## NEN 6079 versus NEN 6060: bepaling gelijkwaardigheid

Advies 2102

**Trefwoorden:** Bouwbesluit 2012, industrie functie, NEN 6060, NEN 6079, gelijkwaardigheid, nieuwbouw, WBDBO, sprinkler  
**Datum:** 16 februari 2021  
**Status:** Definitief

Figuur 1 Plattegrond kavel met daarop het bestaande kantoorgebouw (oranje), de nieuw te bouwen bedrijfshal (blauw) en de zijgevel waarover discussie bestaat ten aanzien van de vereiste brandwerendheid (groen)

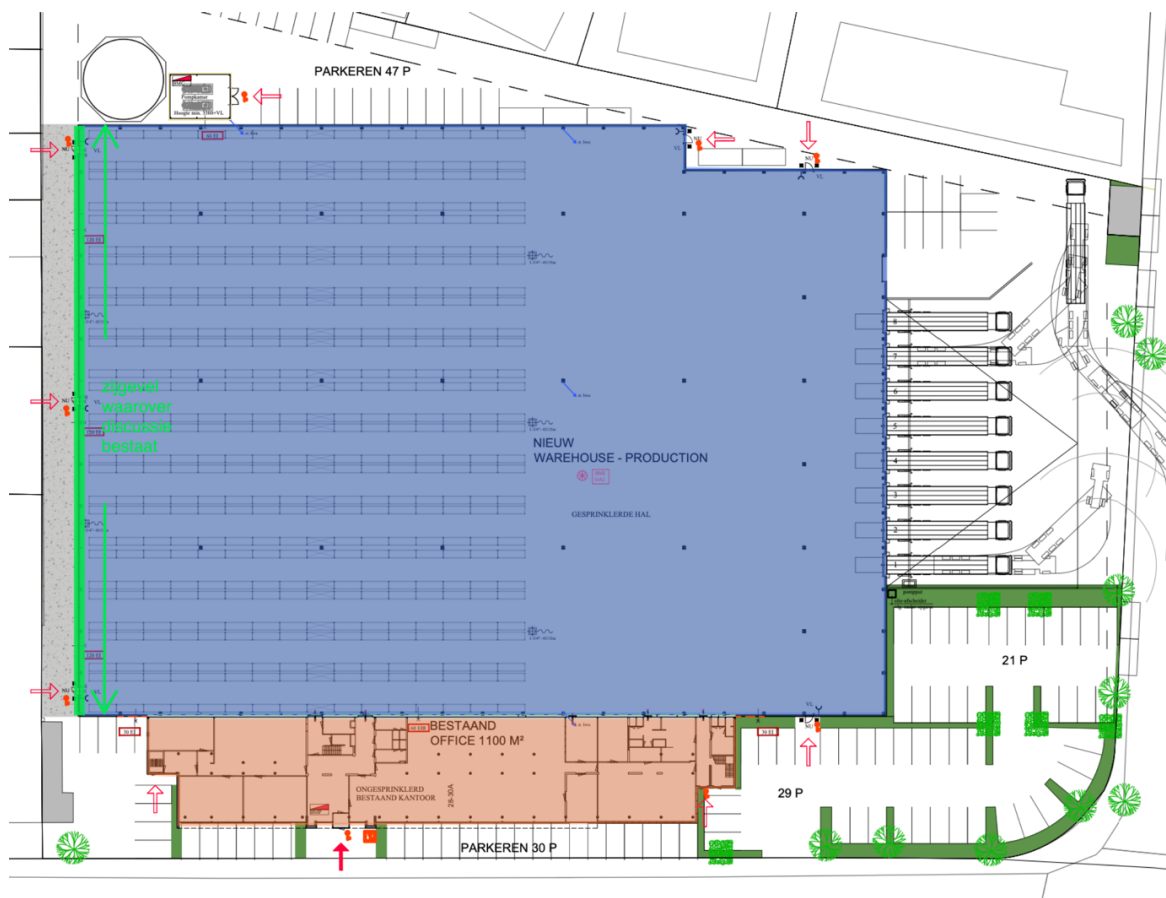
De brandweer is van mening dat de NEN 6079 niet mag worden gebruikt voor het onderbouwen van gelijkwaardigheid en dat de NEN 6060 moet worden gebruikt. Daaruit blijkt, volgens de brandweer, dat een brandwerende gevelconstructie is vereist in de linkerzijgevel (groen aangegeven in figuur 1). De linkerzijgevel moet daarom, conform maatregelpakket IV (sprinkler) uit NEN 6060 worden uitgevoerd met 120 min. brandwerendheid.

Het voorstel van gelijkwaardigheid voor grote brandcompartimenten op basis van NEN 6079 is niet akkoord. Voor de gelijkwaardigheid voor grote brandcompartimenten moet niet de NEN 6079, maar de NEN 6060 als basis worden toegepast. Daarbij moet dan, volgens uitwerking van NEN 6060, met een maatregelpakket IV (de sprinklertoepassing) de linkerzijgevel met 120 minuten brandwerendheid worden uitgevoerd. Dit in tegenstelling tot de uitwerking volgens NEN 6079 waarbij geen 120 minuten brandwerende linkerzijgevel nodig is met de toepassing van een sprinklerinstallatie in het gebouw.

Nee, de gemeente mag geen bepalingsmethode ongemotiveerd weigeren. De gemeente mag daarnaast geen specifieke bepalingsmethode opleggen.

Nee, de gemeente mag geen oplossing voorschrijven.
